Wenn, dann richtig

Baumängel | Feuchtraum-Lösungen im Trockenbau funktionieren problemlos, wenn sie sauber geplant und fachgerecht nach den Regeln der Technik ausgeführt werden. Der vorliegende Beitrag zeigt, welcher Sanierungsaufwand nötig wird, wenn das nicht der Fall ist.

Der Sachverständige Michael Bleich hat einen Monat nach Inbetriebnahme des Schwimmbades den Auftrag erhalten, die Ursache für die vorhandenen Risse in den Deckenplatten und Akustikputz herauszufinden. Der Auftraggeber war mit

Blick in den Deckenhohlraum.

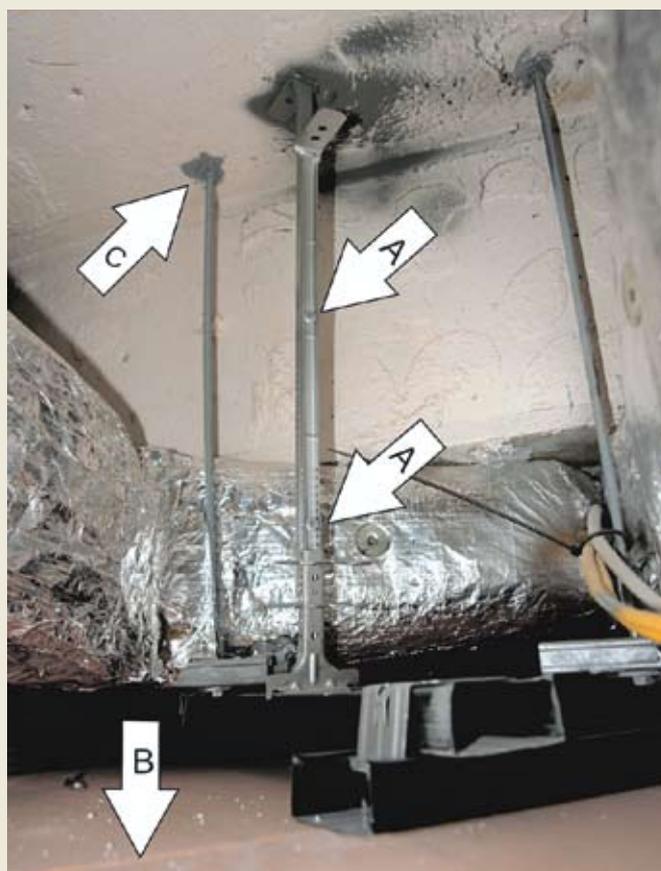
Die Grund- und Tragprofile waren nicht ausreichend beschichtet. Alle anderen Bauteile wie Noniusabhänger, Knotenverbinder und Sicherungsstifte waren nur verzinkt, eine Korrosionsbeschichtung war nicht vorhanden (Bild 2, 3)

Die Noniusoberteile wurden mittels eingeschlagenen Dübel (Keilnagel) aus verzinktem Metall, an der Betondecke befestigt (Bild 3)

- A** Noniusabhänger nicht fachgerecht verlängert, sondern mit Schrauben verbunden
- B** Fehlendes C-Profil im Fugenbereich
- C** Verzinkte Metallschlagdübel

dass sämtliche Bauteile der Unterdecke verzinkt, und mit einem Lack werkseitig beschichtet wurden. Die Schnittkanten der Profile wurde nachbeschichtet.

Vorher u. nachher 1.

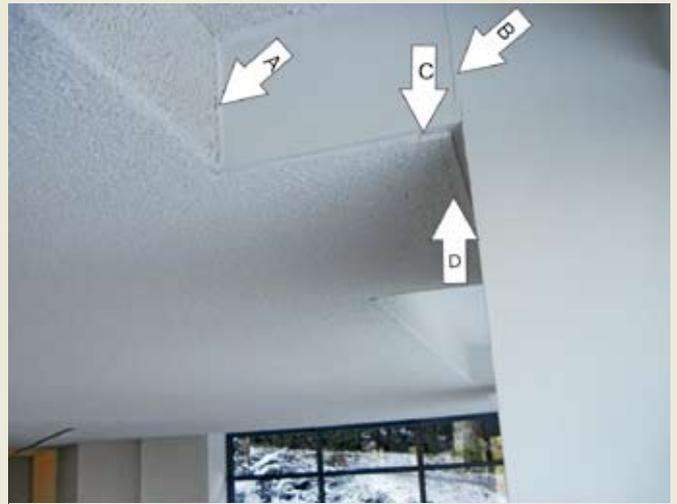
- A** Kanten ungenau
- B** Verwachsene Oberflächen
- C** Gerissene Kanten

faserplatten verwendet werden, konnten wegen des ungeeigneten Schraubenkopfes nicht verwendet werden. Die optische Ausführung der Akustikdecken wurden unter Berücksichtigung ästhetischer Aspekte geändert, die erforderlichen Dehnfugen in die Gestaltung mit einbezogen. Das Wechselspiel von glatten und strukturierten Flächen betont nun die Linien-

führung der Licht- und Lüftungsvouten, und sorgt so für ein stimmiges Ambiente (Bild 5, 6, 7, 8). Revisionsklappen sollten, so weit wie möglich, nicht Augenfällig sein, auch wenn Akustikputz darauf appliziert ist. Aus diesem Grunde hat man sich für Revisionsklappen entschieden, bei denen der Akustikputz rahmenbündig abschließt.

Vorher und nachher 2.

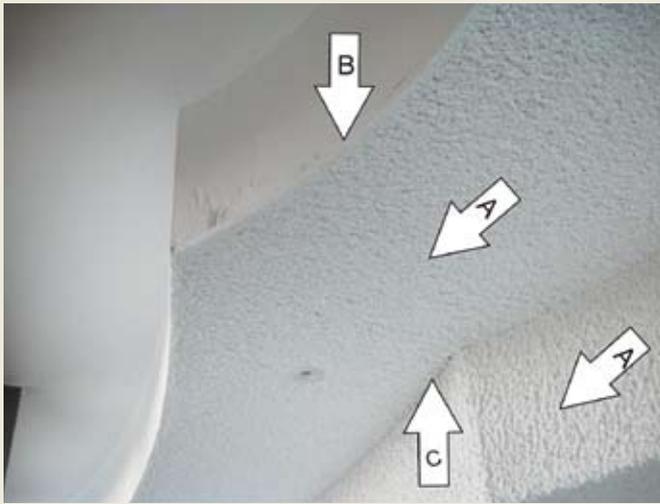
- A** Gerissene Anschlüsse
- B** gerissene Platte
- C+D** ausgefranzte Fugen
